# 监 理 工 作 联 系 单

工程名称：肇源县通威 100MW 渔光一体光伏发电项目

编号：ZYYG-ZHJL-852-LXD-031

事由：关于组件安装倾斜角度事宜

施工内容：检查二标21#组件安装角度

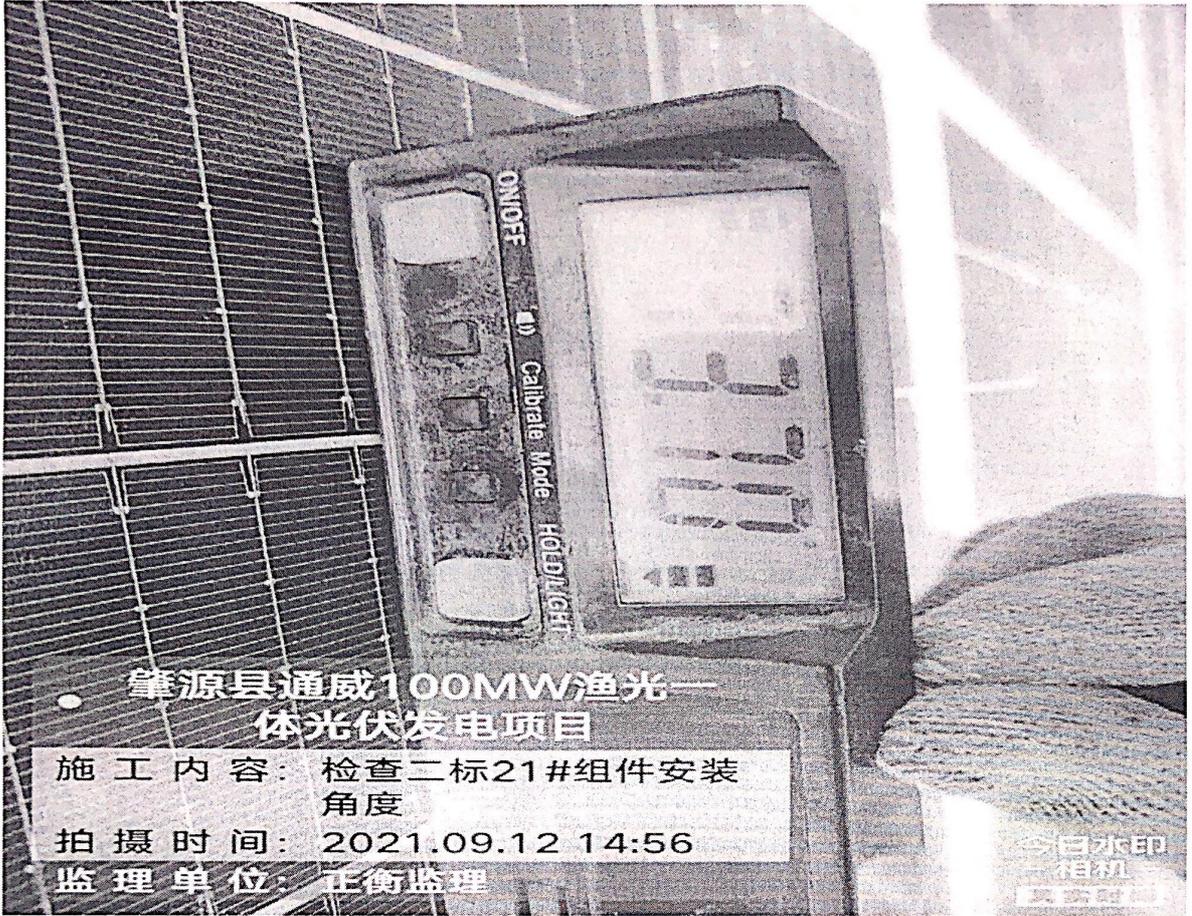
经我方监理及业主现场巡视检查发现，你单位现场施工过程中，组件安装倾斜角度为  $33.7^\circ$ ，不满足图纸设计要求：组件倾斜角度为： $35^\circ \pm 1^\circ$ ，现要求你单位严格按照图纸设计规范要求对现场已完成的组件安装及正在施工的组件安装工序进行调整，并加强对现场施工人员进行技术交底工作，组件安装工序完成后，按图纸设计要求进行自检，自检合格后再进行工序报验工作，确保施工质量，望你单位重视！
